(仮称) DREAM Wind 佐田岬リブレース事業

環境影響評価方法書

補足説明資料

風力部会 補足説明資料 目次

図 1(1) 風車配置 (3, 200kW×4基)

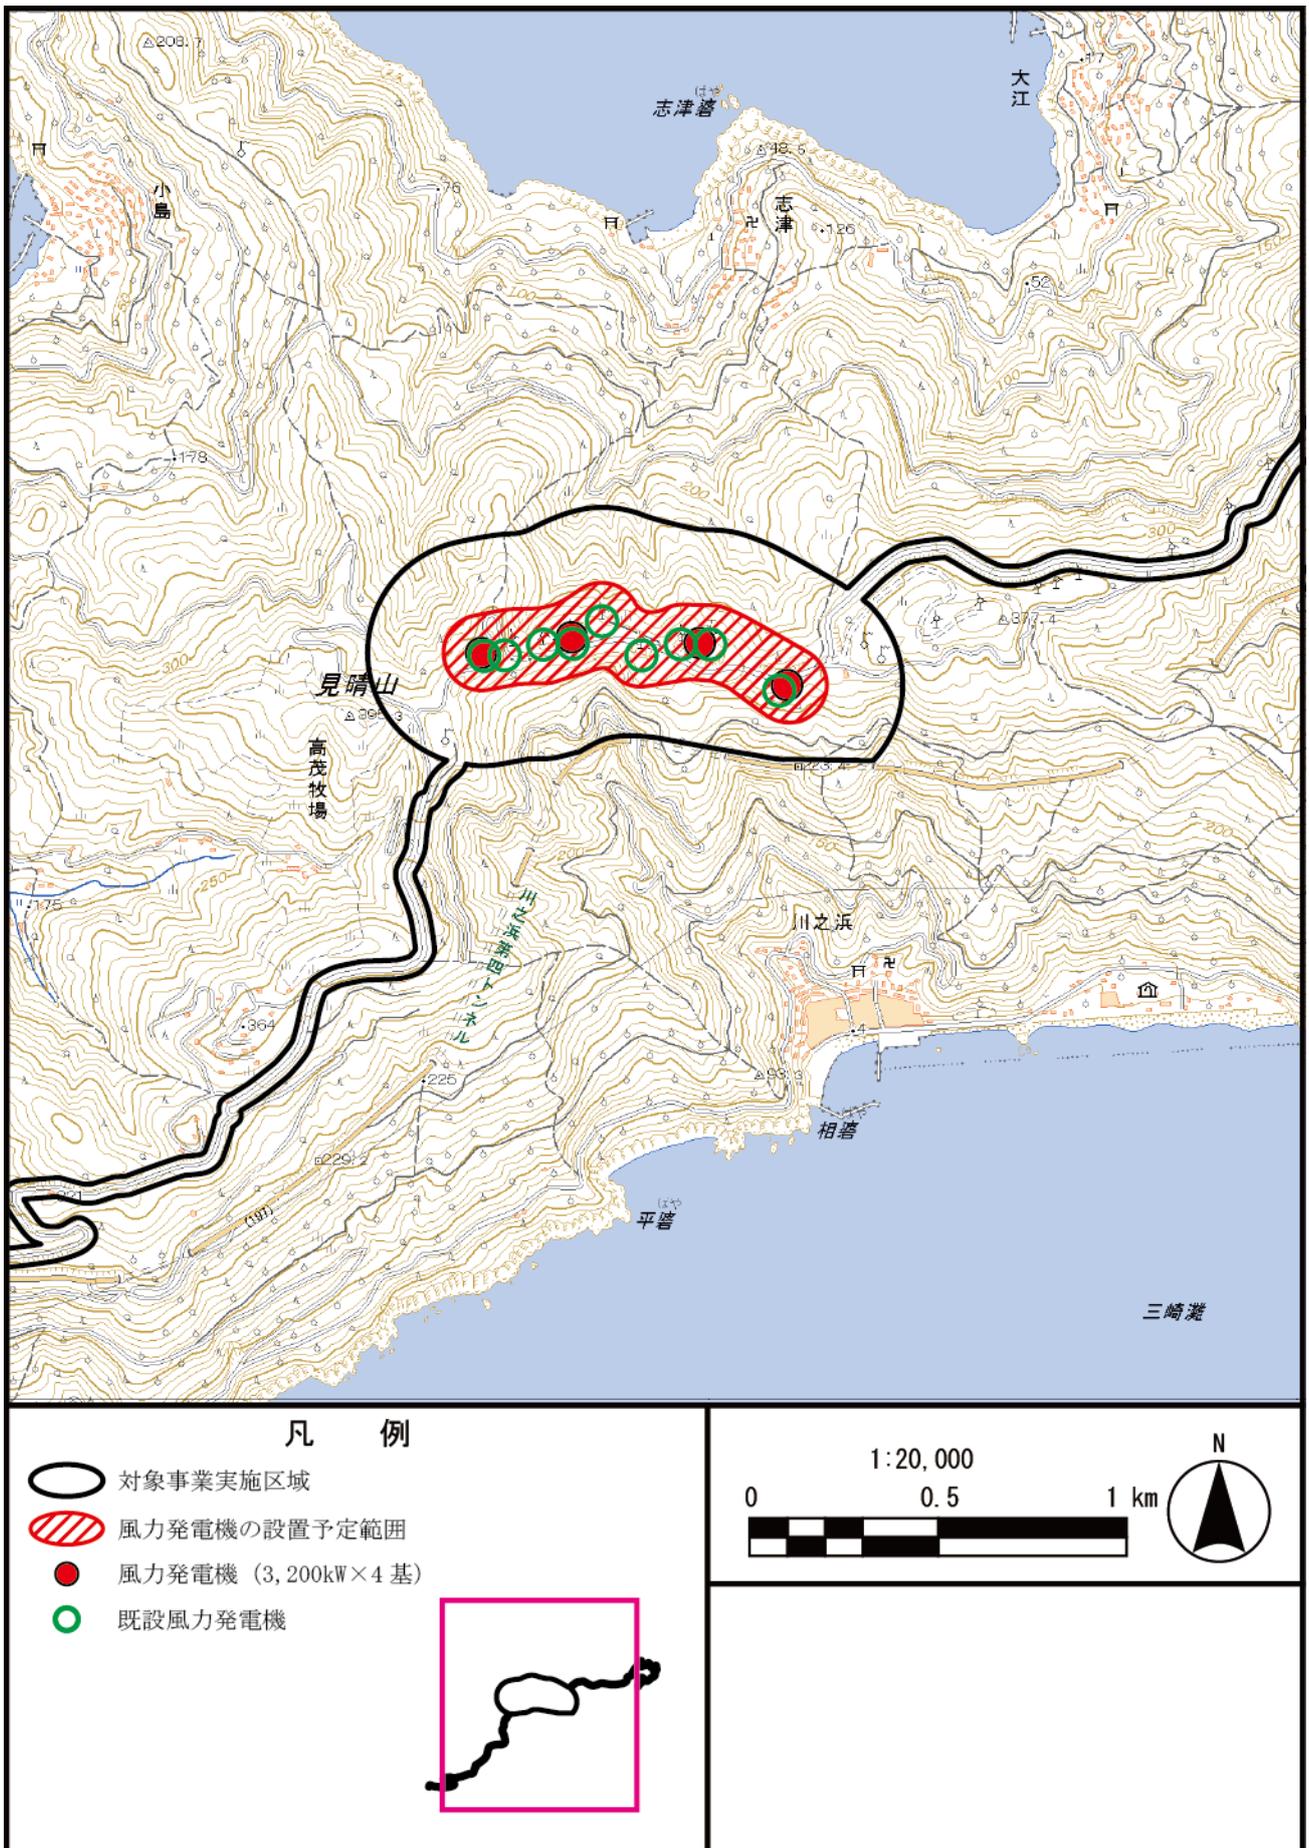
現時点の計画で結構ですので、風力発電機の配置計画を既設の風力発電機の配置とともに提示してください。

現時点で想定している風車配置は図1のとおりです。3,200kW×4基または4,200kW×3基を検討しております。

表 1(1) 水質調査地点の周囲の状況

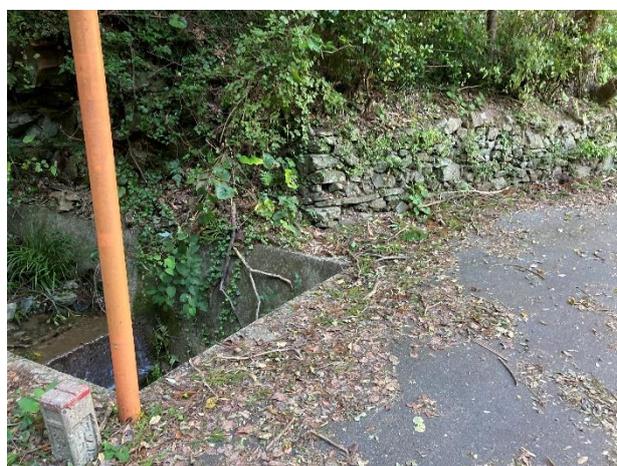
本件はリプレース事業であり、また、水環境調査地点を設定されているということは、現時点で対象事業実施区域周辺の水環境（河川や沢などの所在）をある程度把握されているのではないかと推察します。水環境調査地点付近の状況などについて、現在把握されている範囲で結構ですので教えてください。

水質調査地点の周囲の状況は、表 1 のとおりです。

図2 動物の調査位置(陸産貝類)

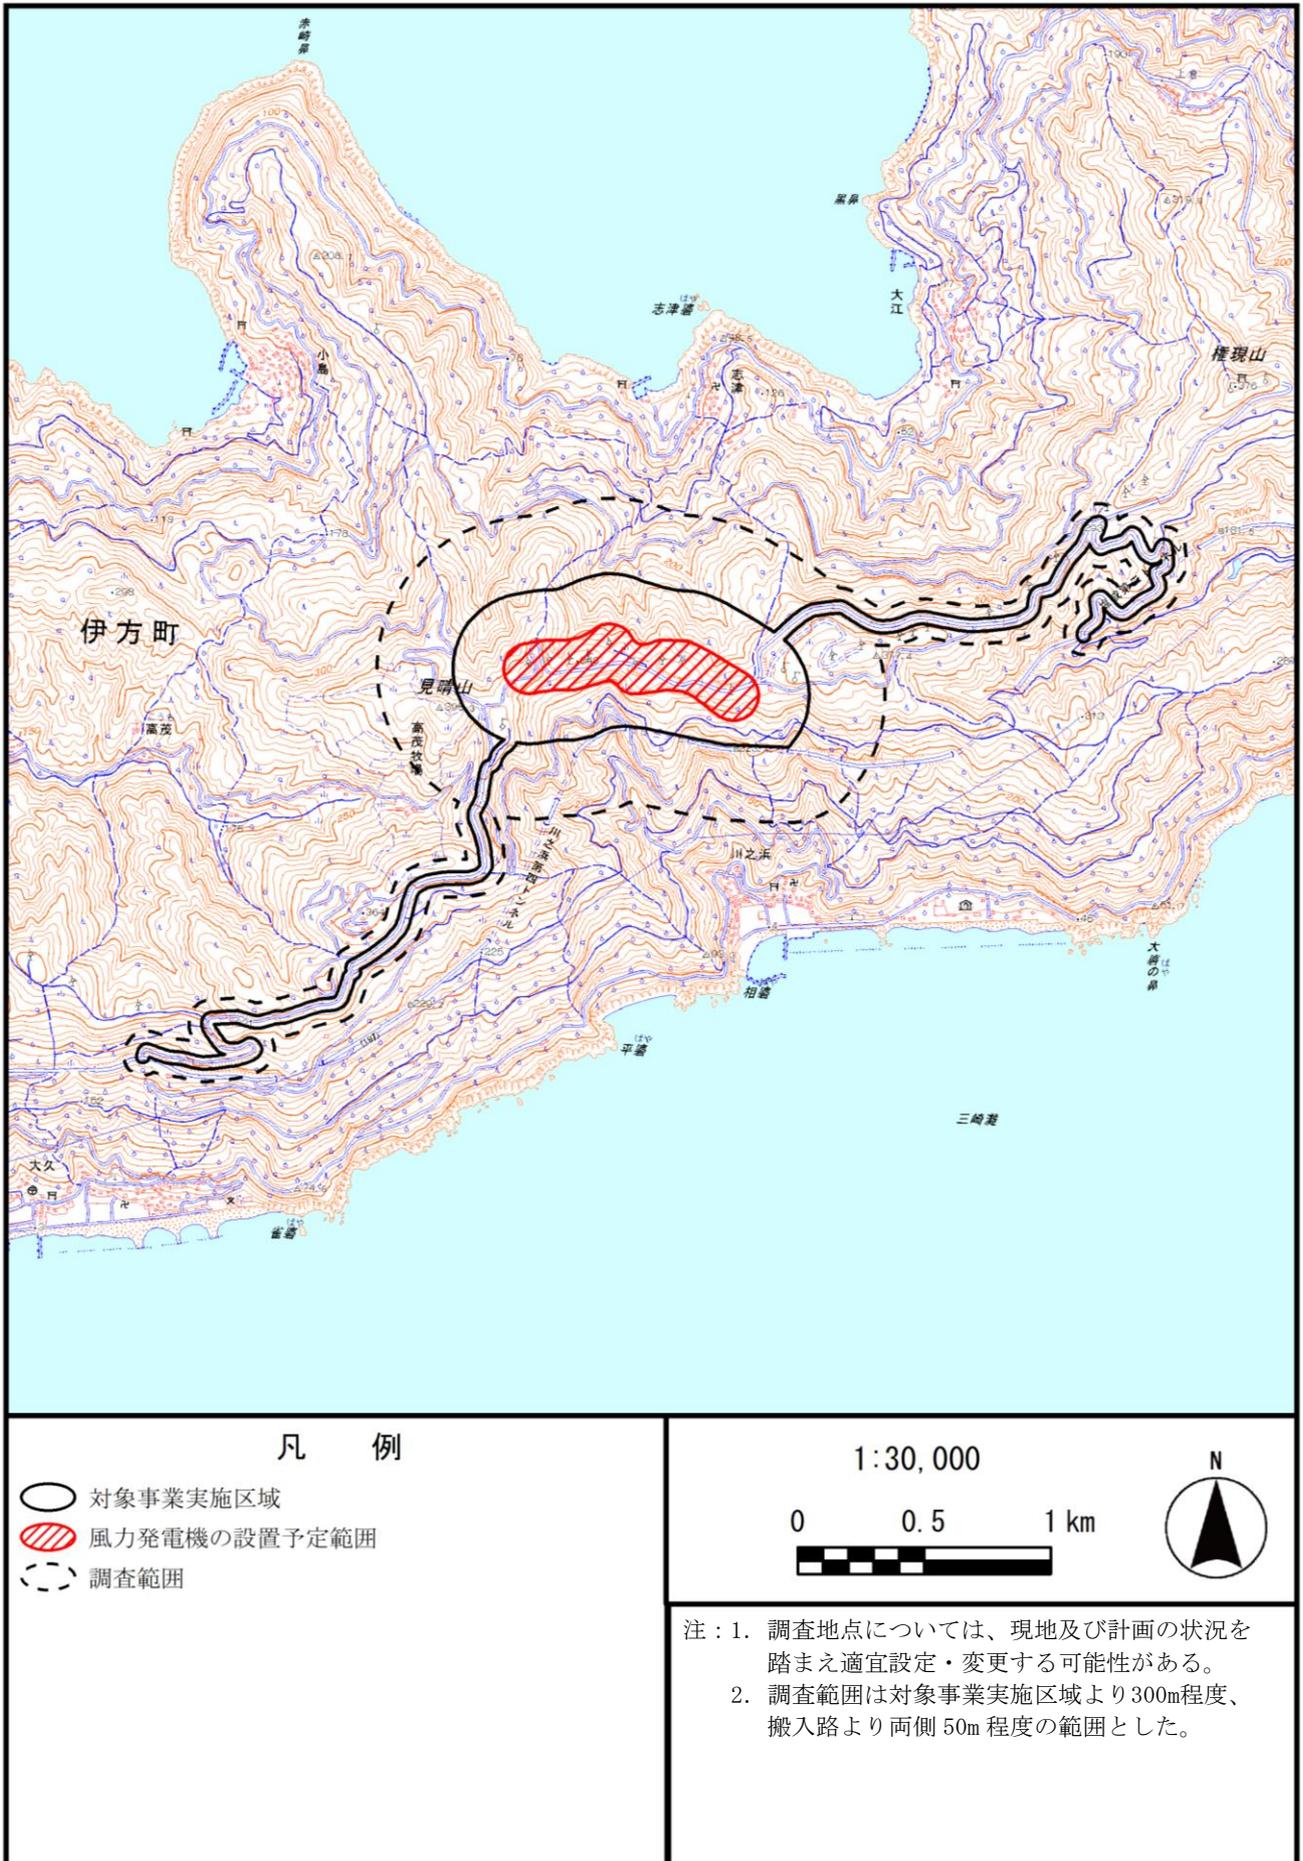
陸産貝類の調査範囲を示す図が確認できませんでした。

陸産貝類の調査範囲は、図2のとおりです。

資料 2(1) 希少猛禽類及び渡り時の移動経路調査地点からの可視範囲

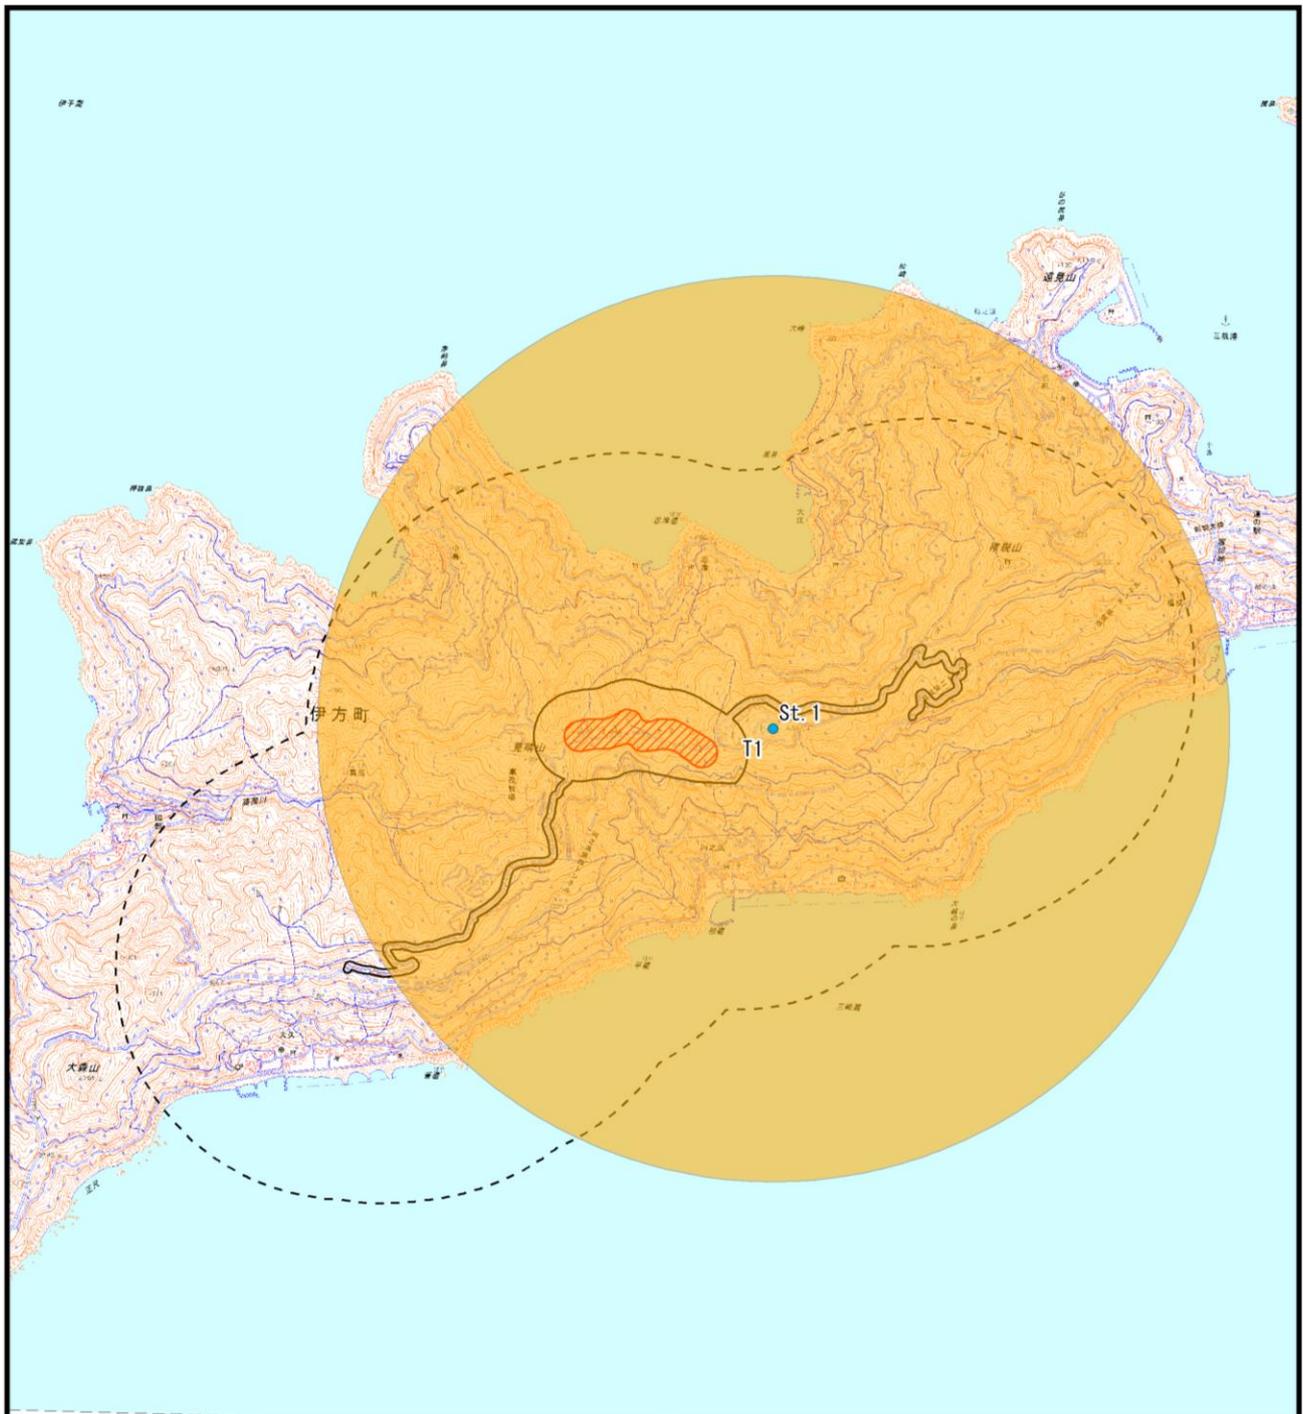
鳥類調査（重要な種（猛禽類等）、渡り鳥）をポイントセンサス法で行う場合、調査地点からの可視範囲が示されているか。

動物の調査位置（希少猛禽類及び渡り時の移動経路）からの可視範囲は資料2のとおりです。
